福島第一原子力発電所 特定原子力施設に係る実施計画変更比較表（Ⅱ.2.5 汚染水処理設備等）

変更前	変更後	変更理由
<p>2.5 汚染水処理設備等 (中略)</p> <p>2.5.2 基本仕様 2.5.2.1 主要仕様 2.5.2.1.1 汚染水処理設備, 貯留設備 (タンク等) 及び関連設備 (移送配管, 移送ポンプ等)</p> <p>(中略)</p> <p>(46)多核種処理水貯槽^{※1,3} 合計容量 (公称) 1,122,301m³ (必要に応じて増設) 基 数 797基 (必要に応じて増設) 容量 (単基) 700m³, 1,000m³, 1,060m³, 1,140m³, 1,160m³, 1,200m³, 1,220m³, 1,235m³, 1,330m³, 1,356m³, 2,400m³, 2,900m³/基^{※2} 材 料 SS400, SM400A, SM400B, SM400C, SM490A, SM490C 板厚 (側板) 12mm (700m³, 1,000m³, 1,160m³, 1,200m³, 1,220m³, 1,235m³, 1,330m³, 1,356m³), 18.8mm (2,400m³), 15mm (1,000m³, 1,060m³, 1,140m³, 1,330m³, 2,900m³), 16mm (700m³)</p> <p>※1 公称容量であり, 運用上の容量は公称容量とは異なる。 ※2 運用上の容量は, 水位計 100%までの容量とする。 ※3 今後増設するタンク (J 6, K 1北, K 2, K 1南, H 1, J 7, J 4 (1,160m³), H 1東, J 8, K 3, J 9, K 4, H 2, H 4北, H 4南, G 1南, H 5, H 6 (I), B, B南, H 3, H 6 (II), G 6, G 1, G 4南エリア) は, 公称容量を運用水位上限とする。</p> <p>(中略)</p> <p>(60)Sr 処理水貯槽^{※1,3} 合計容量 (公称) 55,596m³ (必要に応じて増設) 基 数 50基 (必要に応じて増設) 容量 (単基) 1,057m³以上, 1,160m³以上, 1,200m³以上/基^{※2} 材 料 SS400, SM400A, SM400C 板厚 (側板) 15mm (1,057m³), 12mm (1,160m³), 12mm (1,200m³)</p> <p>※1 公称容量であり, 運用上の容量は公称容量とは異なる。 ※2 運用上の容量は, 水位計 100%までの容量とする。 ※3 今後増設するタンク (J 6, K 1北, K 2, K 1南, H 1, J 7, J 4 (1,160m³), H 1東, J 8

図-1 汚染水処理設備等の全体概要図 (2/2)

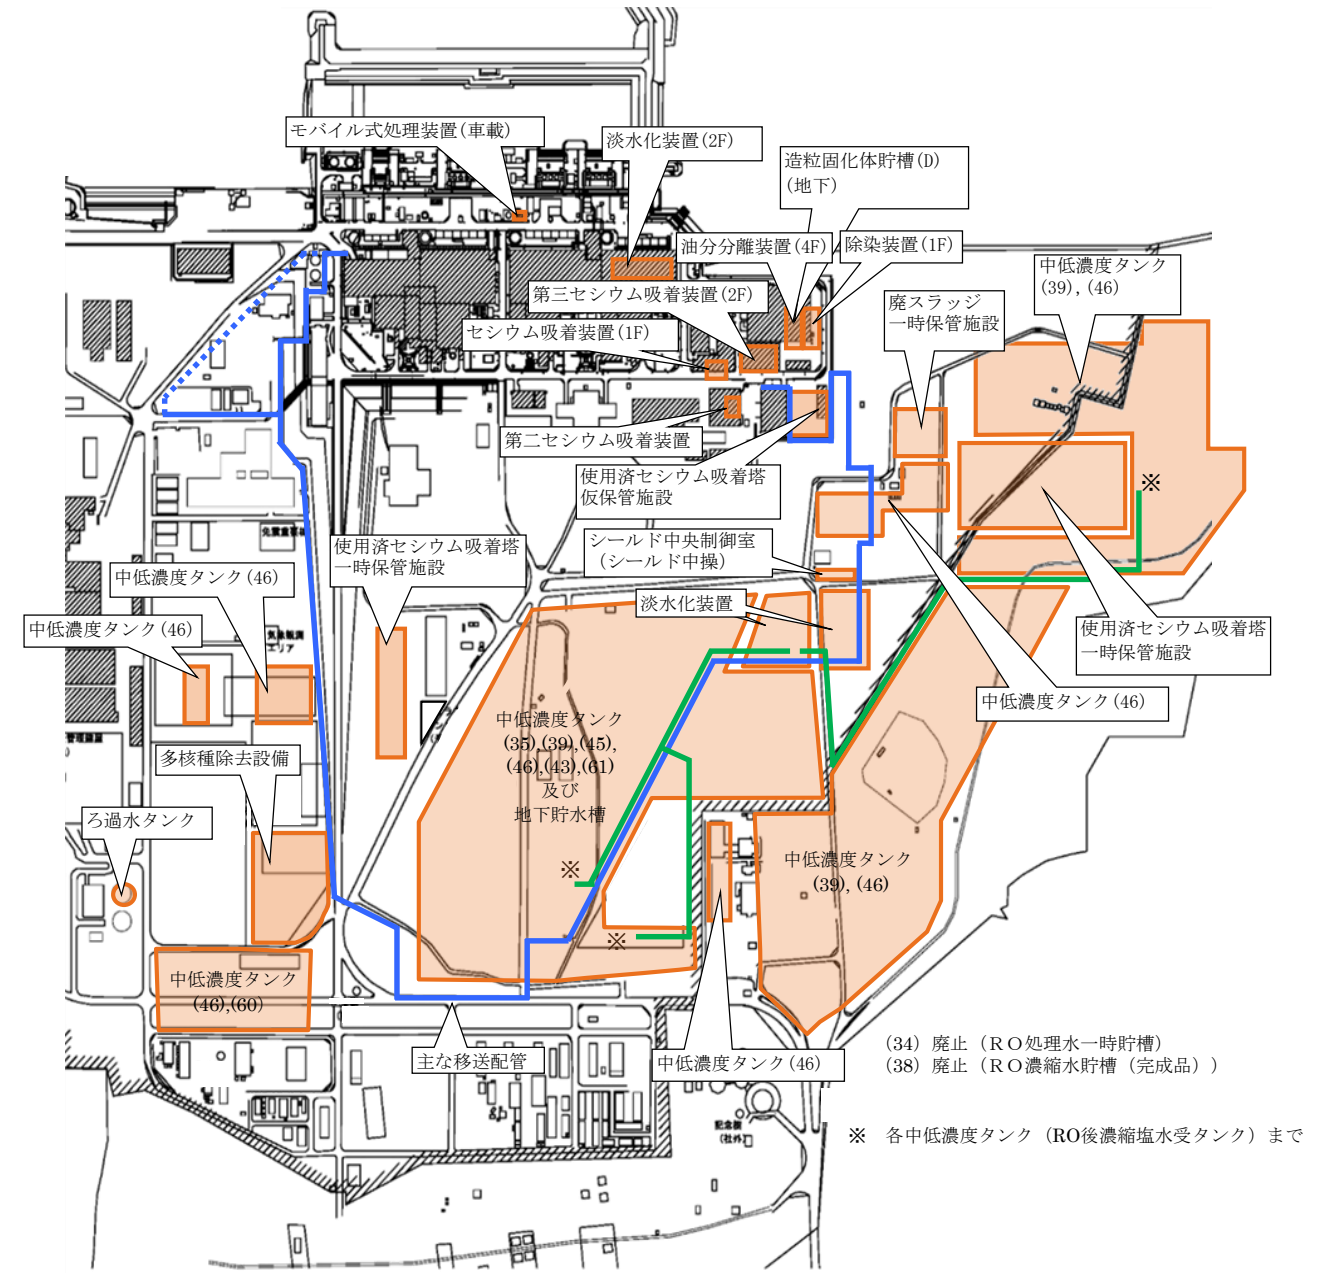
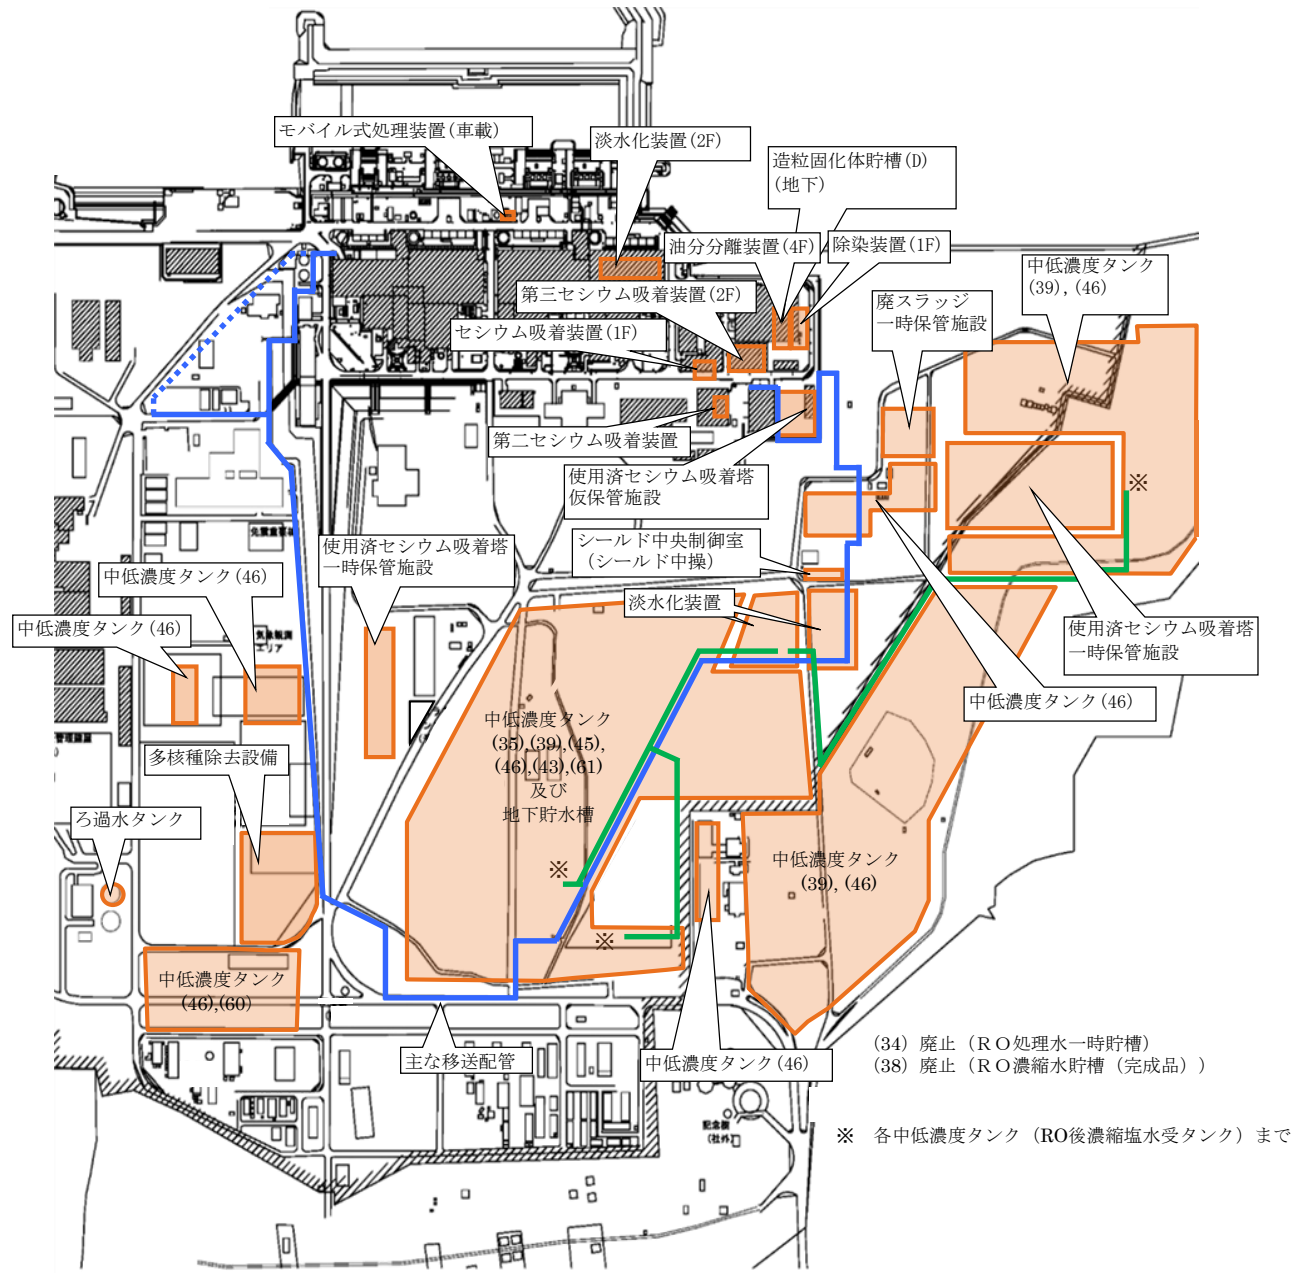
G4北, G5エリア
タンク設置に伴う
記載追加

タンクエリア全体図

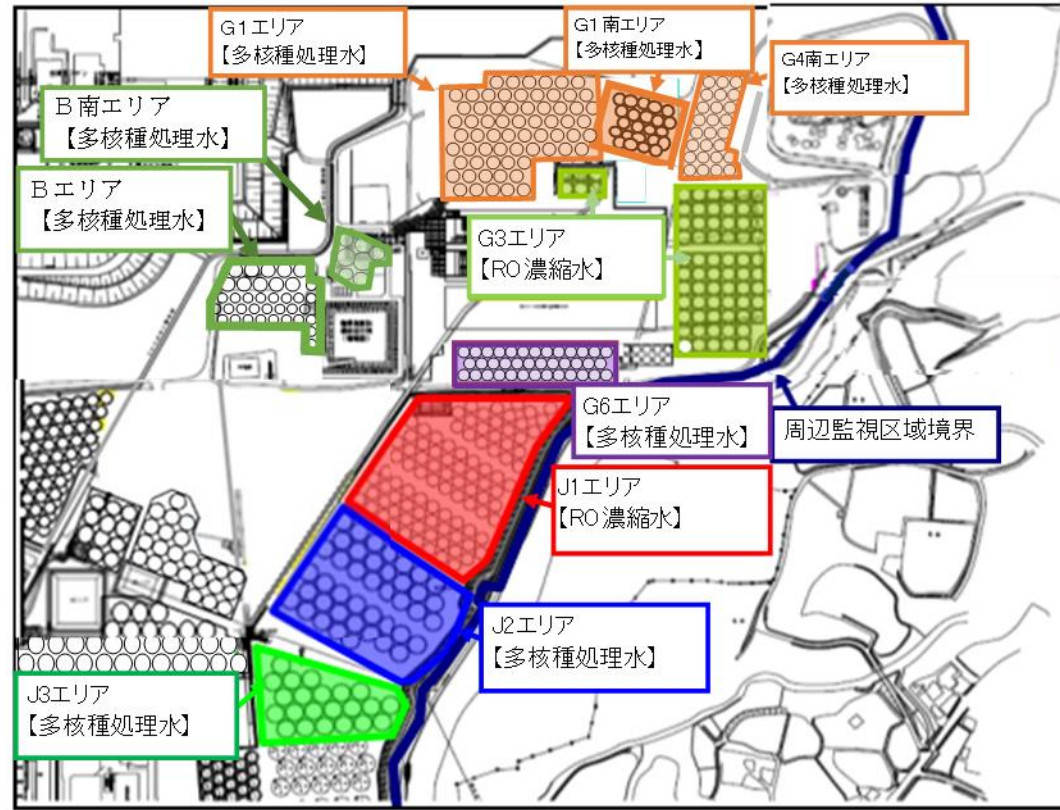
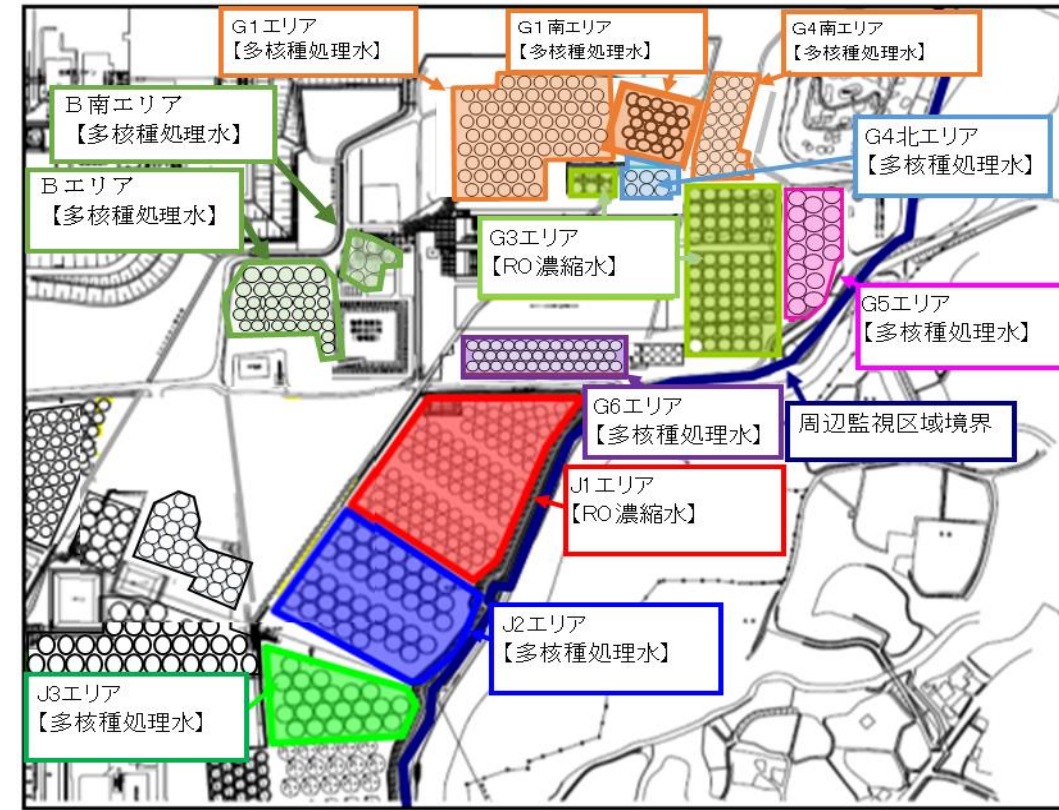
G4北, G5エリア
タンク設置に伴う記
載追加

タンクエリア詳細図

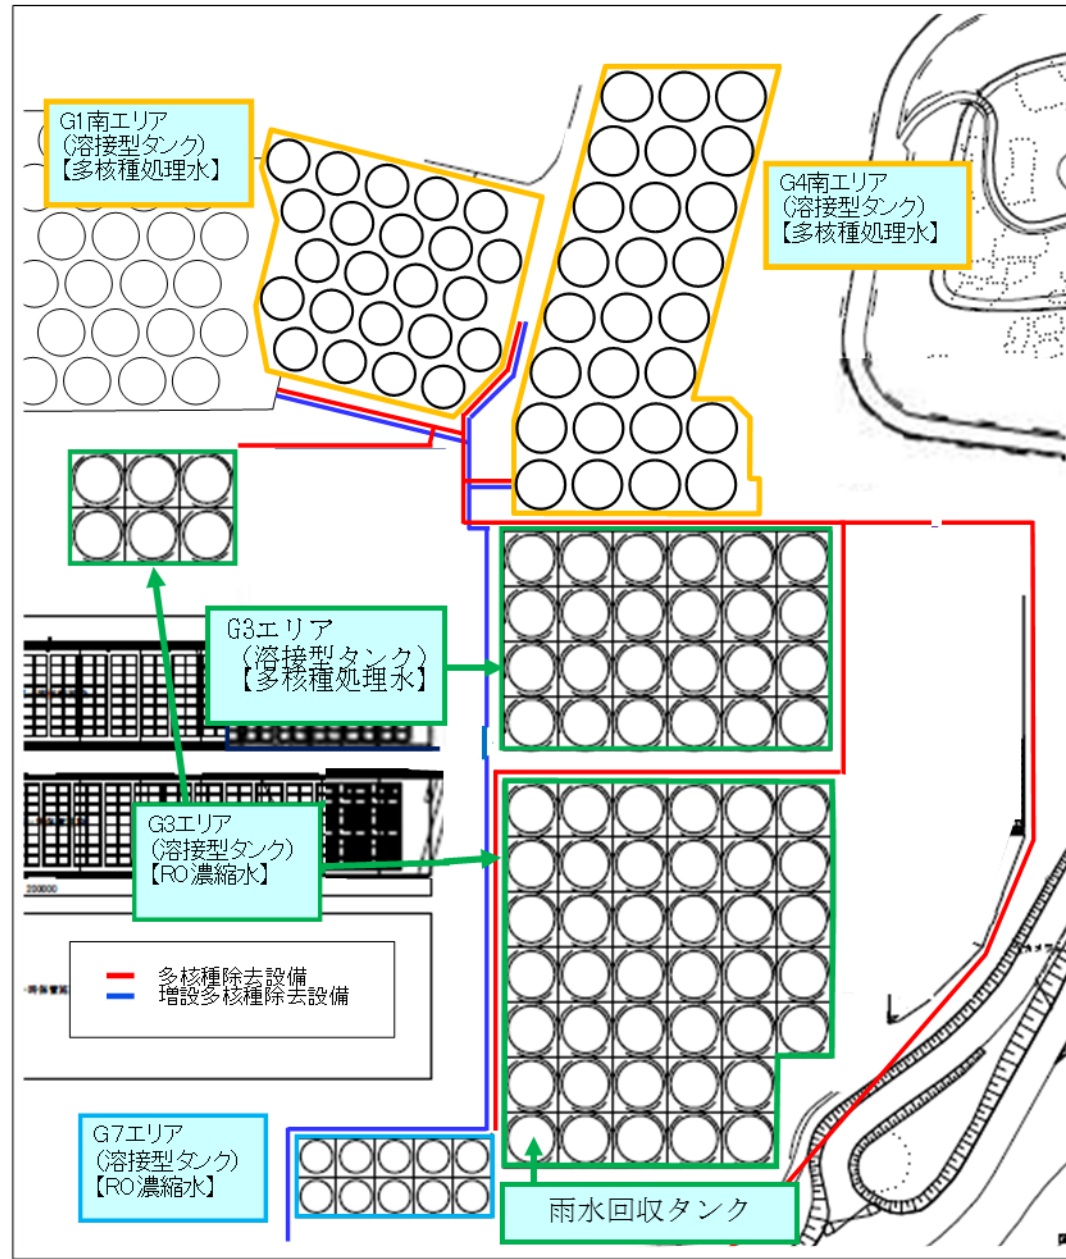
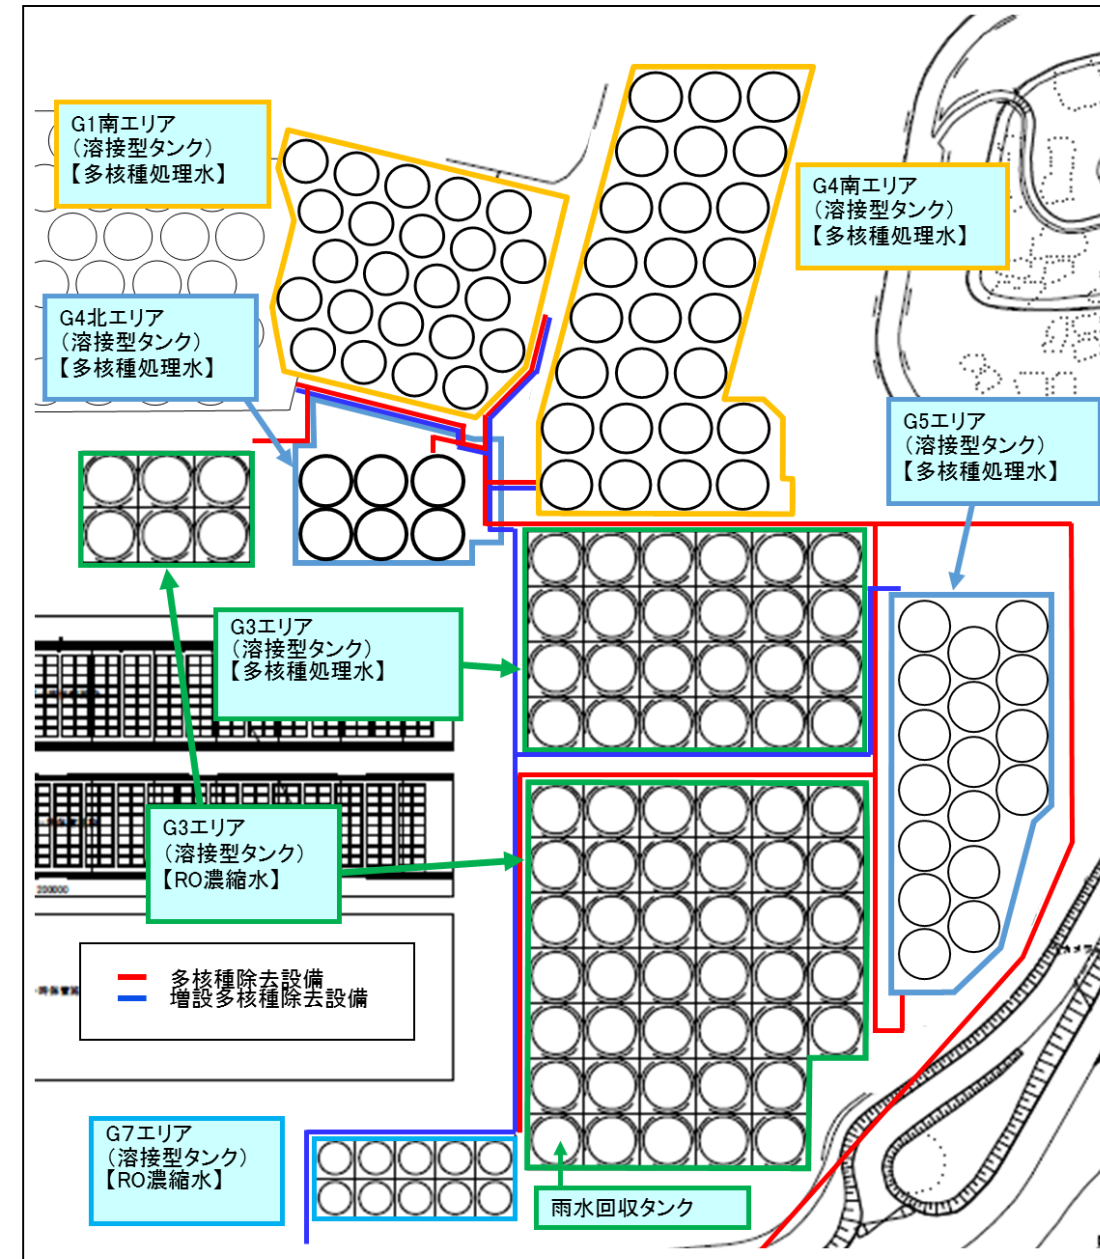
G 4 北, G 5 エリア
タンク設置に伴う記
載追加

移送配管系統図（G1南, G6, G1, G4南, G4北, G5）

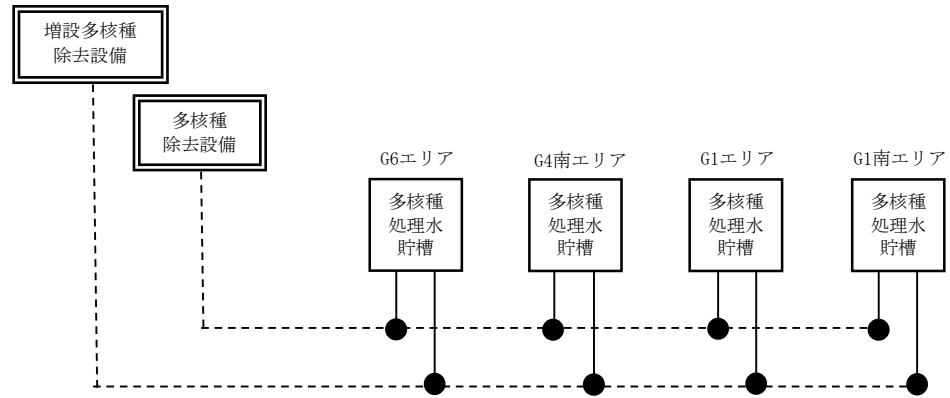
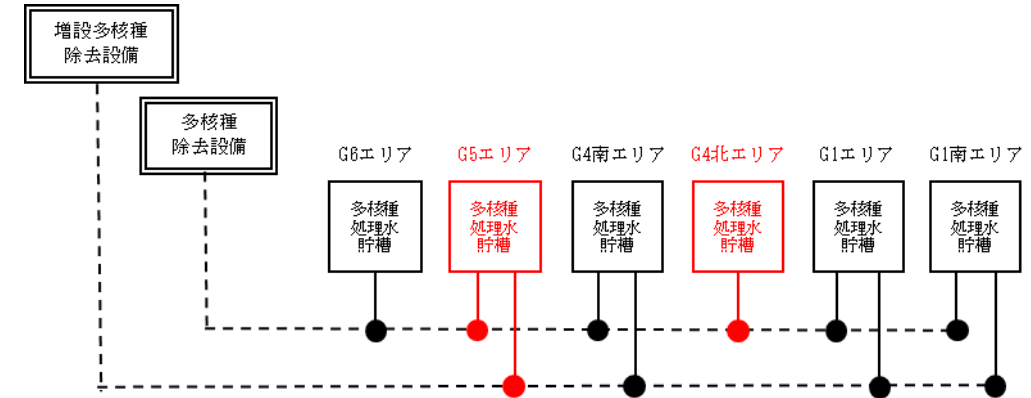
G4北, G5エリア
タンク設置に伴う記
載追加

図-1 配管概略図 (15/18)

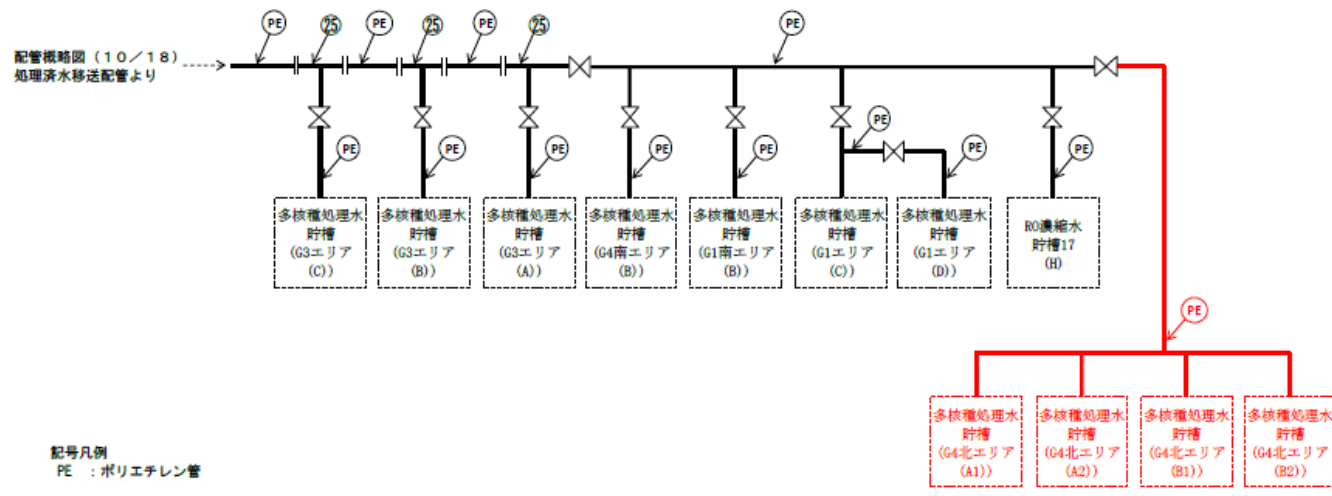
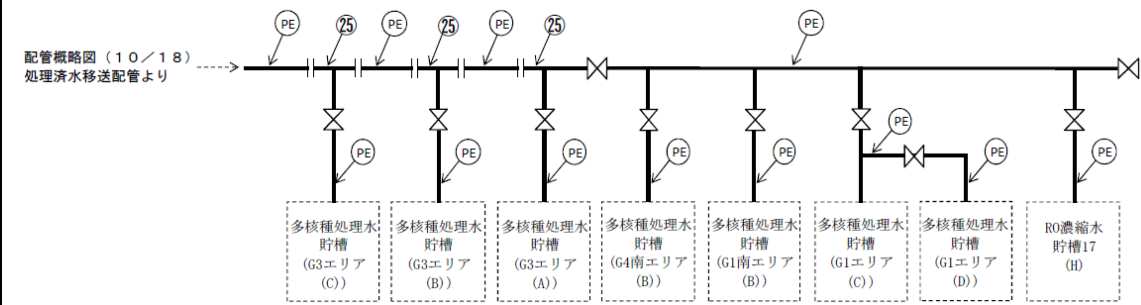
G4北エリアタンク設置に伴う記載の変更

図-1 配管概略図 (16/18)

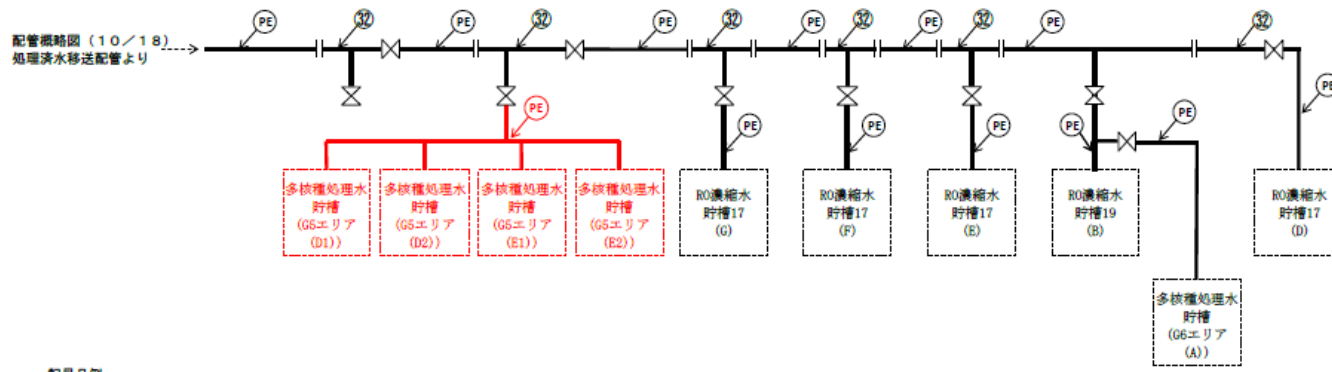
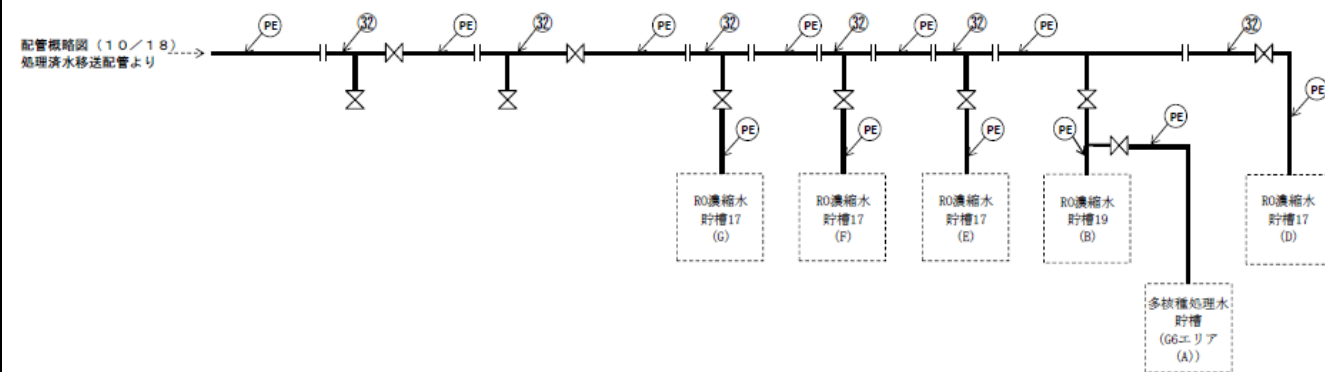
G5エリアタンク設置に伴う記載の変更
